RENESAS TECHNICAL UPDATE

製品分類	MPU & MCU	発行番号	TN-RZ*-A010A/J	Rev.	第1版
題名	RZ/A1 シリーズ デバッグインタフェースのリセットに関する注意事項		情報分類	技術情報	
適用製品	下記参照	対象ロット等	関連資料	下記参照	
		全ロット

RZ/A1H グループ、RZ/A1M グループ、および RZ/A1L グループにおきましては、デバッグインタフェースのリセットに関し、RES 端子、TRST 端子の立ち上がり時間が長い場合に正しく動作しない事が判明いたしましたのでご案内いたします。

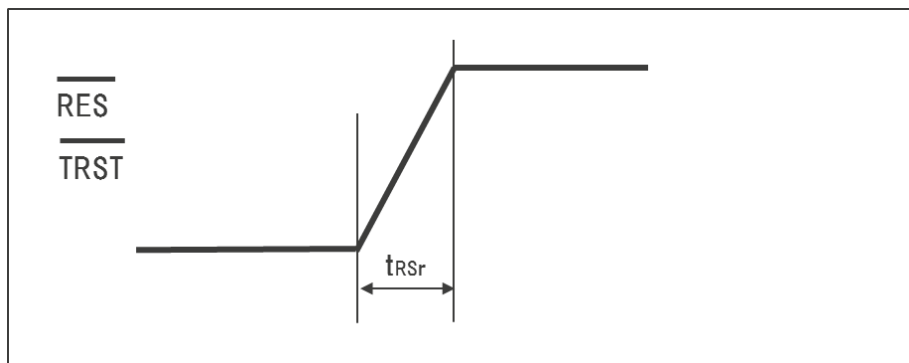
- (1) TRST 端子を RES 端子と同じ信号で制御しているケースにおいては、RES 入力信号の立ち上がり時間が非常に長い場合
- (2) TRST 端子と RES 端子を別々の信号で制御しているケースにおいては、RES 端子入力信号の立ち上がりより TRST 端子入力信号の立ち上がりが遅い場合

通常、リセット解除によりリセット状態からプログラム実行状態へ遷移しますが、上記発生条件に該当する場合、リセット状態からプログラム実行状態に正しく遷移せず、デッドロックする場合があります。

次ページの『【4】制約詳細』記載の RES 端子立ち上がり時間、もしくは RES 端子ネゲートホールド時間を守ってください。
